현지조치 요구서

제 목 : △△△△ 진입로, 주차장 바닥 도색 필요

(사진대지)

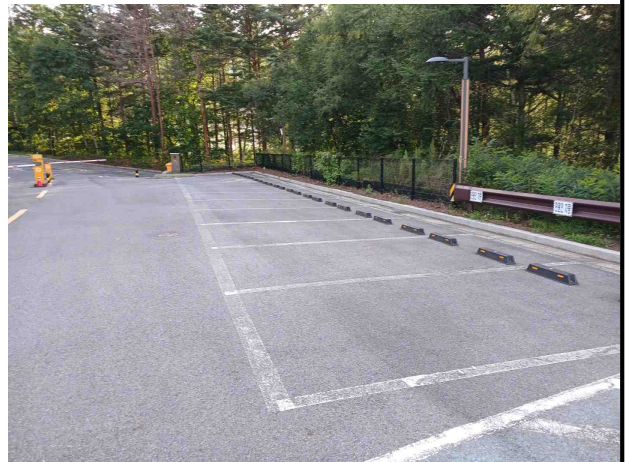
- △△△△△△△△△△는 공원 이용객의 탐방서비스 제공을 위해 △△△△ 진입로에 회차로와 주차장을 운영하고 있으나, 회차로의 화살표 표시와 주차장 표시선이 노후되어 식별되지 않는 실정으로 정비가 필요함.

- 현지조치 (단기조치 : 1개월 이내) 【△△△△△△△△△△】
- △△△△ 진입로, 주차장 바닥 도색 필요
